Autorité environnementale

Avis délibéré de l’Autorité environnementale sur la déviation des communes de Livron-sur-Drôme et Loriol-sur-Drôme (26)

n°Ae : 2018-109

Avis délibéré n° 2018-109 adopté lors de la séance du 20 février 2019

Figure 2 : occupation des sols du secteur de projet de la déviation
(source : dossier – compléments apportés par les rapporteurs)

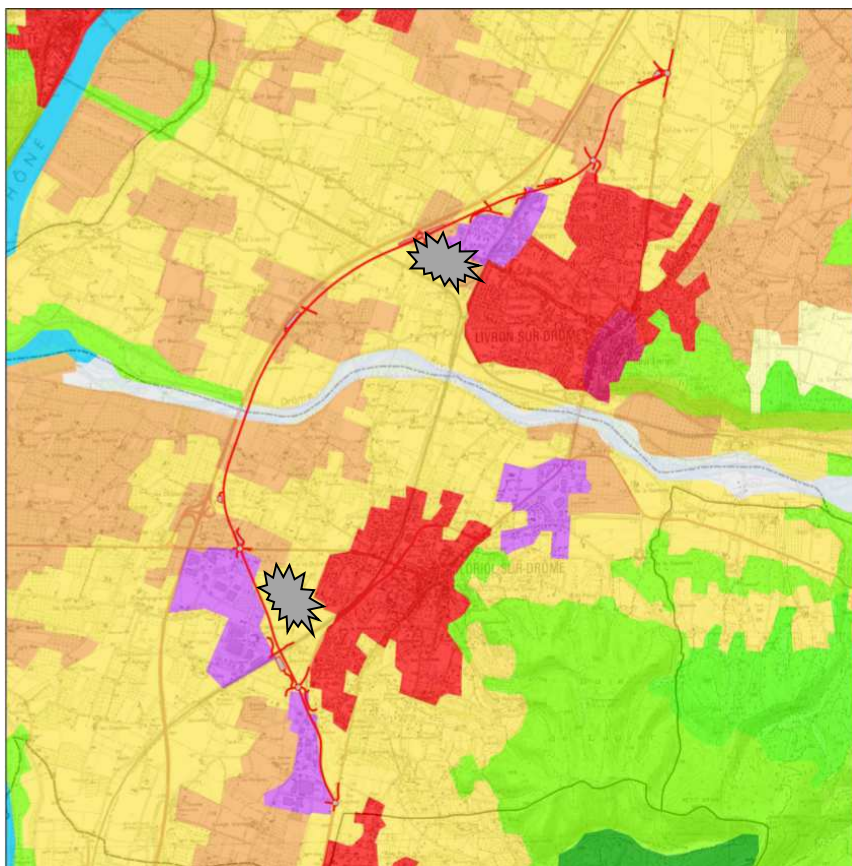
déjà largement enclenchées et permises par l'existence de la « déviation courte ». Il apparaît en outre que la perspective d'une réalisation rapide de la déviation, du fait de la DUP de 2001, a contribué à enclencher cette dynamique locale. La carte d'occupation des sols représentée figure 2 fait clairement apparaître les deux pôles urbains, la déviation courte de Loriol étant désormais enchâssée au sein du tissu urbain continu (en rouge), mais également l'existence de quatre zones d'activités économiques (en violet), dont trois sont alignées sur le futur tracé de la déviation²⁹, auxquelles s'ajoutent (en gris) la ZAC de la Confluence à Livron en cours de réalisation et un projet d'extension sur Loriol.

L'étude d'impact considère que « les conséquences sur l'urbanisation sont un enjeu important pour ce projet » et met l'accent sur le fait que « toute avancée de l'urbanisation vers l'Ouest participerait à l'étalement urbain, dévalorisera le grand paysage et accentuera la pression sur les milieux agricoles et naturels ». L'Ae souscrit à cette inquiétude, l'artificialisation excessive des sols et l'étalement urbain constituant deux sujets de préoccupation majeurs, contradictoires avec les ambitions d'un développement durable. Pour autant, le chapitre dédié est laconique (une demi-page)³⁰.

En dépit d'une conclusion claire sur la nécessité pour les documents de planification, de donner « *un cadre précis et participer à limiter au maximum la consommation abusive de foncier* » l'étude d'impact présente de manière purement textuelle les plans locaux d'urbanisme des deux communes, sans transcription cartographique. Il est en particulier fait état pour le PLU de Loriol d'un zonage ZAU « Zones à urbaniser à vocation économique » avec la description suivante : « *Secteurs urbanisables dans le cadre d'opération d'aménagements d'activités à vocation économique et situés à proximité de la future déviation de la RN7...* ». L'absence de spatialisation commentée ne permet pas d'identifier les intentions communales. Contrairement à l'affirmation du dossier par laquelle « *concernant la consommation de foncier, les mesures proposées consistent à assurer au mieux la maîtrise de la consommation du foncier à proximité de la déviation par le biais des documents de planification (les PLU en particulier), en les rendant plus stricts pour le devenir des parcelles aujourd'hui agricoles* », le dossier ne fait état d'aucune disposition de nature à limiter l'étalement urbain. Il semble au contraire acter sa poursuite en indiquant que l'élaboration en cours du SCoT « Vallée de la Drôme aval » va « *nécessairement impliquer une refonte du projet de territoire et donc une potentielle urbanisation de ces secteurs* ».
